SVEITARFÉLAGIÐ ÁRBORG

DEILISKIPULAG MIÐBÆJAR SELFOSS

Deiliskipulagsbreyting - Dælustöð við Ölfúsá

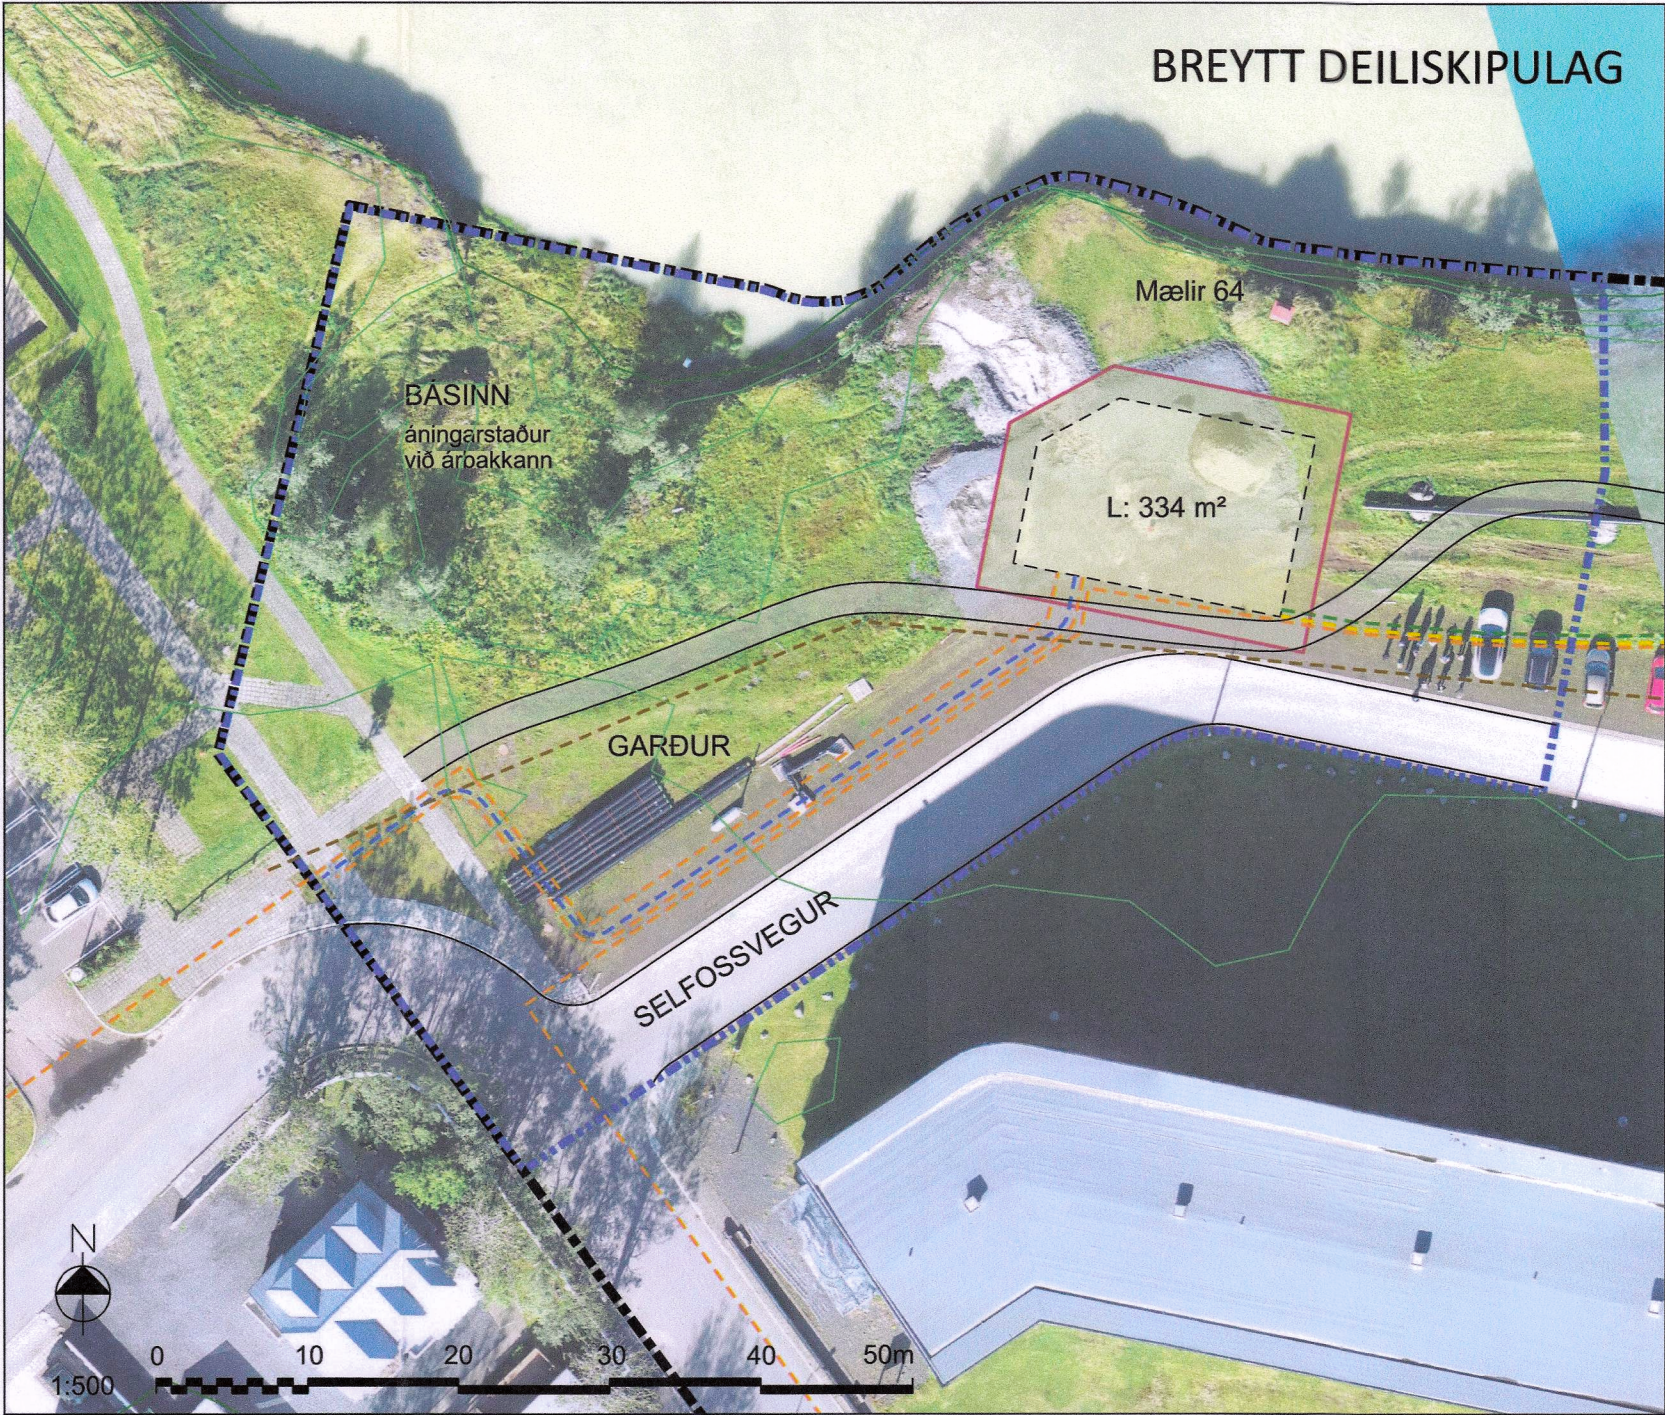
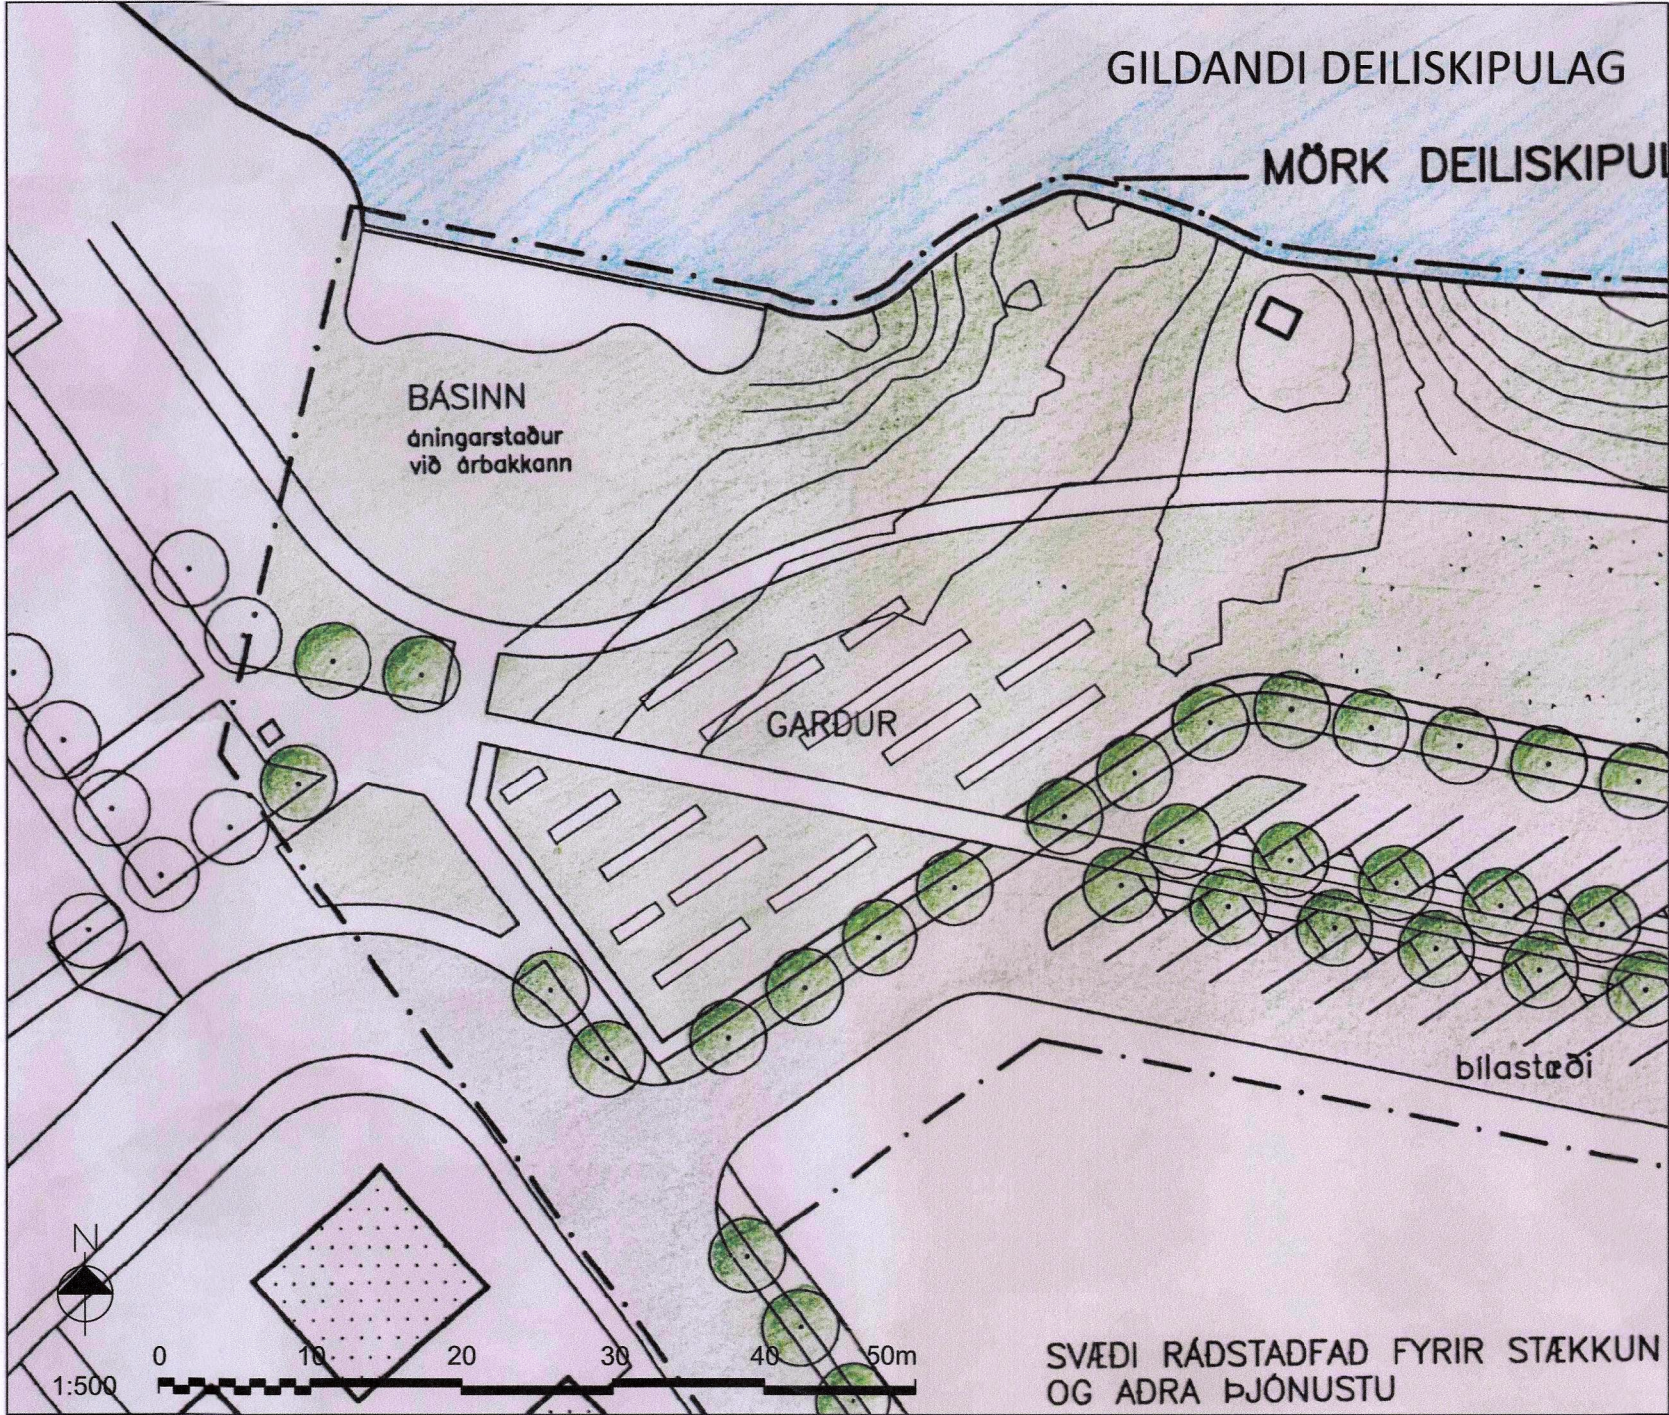
Breytingin tekur aðeins til vestasta hluta gildandi deiliskipulags og er um 0,37 ha að stærð. Afmörkuð er 334 m² lóð fyrir nýja dælustöð vegna vinnslu og dælingar jarðhitavatns úr borholu SE45. Lóðin er í minnst 10 m fjarlægð frá árbakka. Byggingarreitur er afmarkaður 2 m frá lóðarmörkum.

Innan byggingarreits er heimilt að reisa allt að 65 m² dæluhús. Hámarkshæð byggingar er 3,75 m en miða skal gólfkóta og húsgerð við að áhættu vegna náttúruvárs sé haldið í lágmarki og skal miða við flóð með 100 ára endurkomutíma, skv. mati Veðurstofunnar. Einnig skal allur viðkvæmur búnaður staðsettur þannig að hann sé ekki í hættu vegna vatnsflóða með 200 ára endurkomutíma.

Breyting er gerð á göngustíg, sem gert er ráð fyrir í gildandi deiliskipulagi. Lega göngustígsins er ekki hnitsett á uppdrætti og heimilt er að staðsetja hann m.t.t. fyrirkomulags innan lóðar. Gert er ráð fyrir að hluti hans geti legið um nýju lóðina.

Aðkoma er að lóðinni um Selfossveg. Tryggja skal öryggi gangandi vegfarenda vegna aðkomuleiðar. Neyðarlosun heitavatns skal vera í regnvatnsbrunn vestan lóðar. Veitulagnir eru sýndar á uppdrætti. Ef áður óþekktar fornminjar finnast við framkvæmdir á svæðinu skal stöðva hana án tafar og tilkynna til Minjastofnunar Íslands, í samræmi við 24. gr. laga um menningarminjar nr. 80/2012. Stofnunin skal þá umsvifalaust láta framkvæma vettvangskönnun svo skera megi úr um eðli og umfang fundarins. Óheimilt er að halda framkvæmdum áfram nema með skriflegu leyfi Minjastofnunar Íslands.

Í kjölfar umsagnar Veðurstofunnar var skert á ákvæðum um gólfkóta og hæð viðkvæms búnaðar m.t.t. flóðahættu. Einnig var hámarks flatarmál byggingar aukíð úr 60 m² í 65 m² þannig að svigrúm sé fyrir hönnun búnaðar m.t.t. flóðahættu. Hámarkshæð byggingar er óbreytt frá auglýstri tillögu.
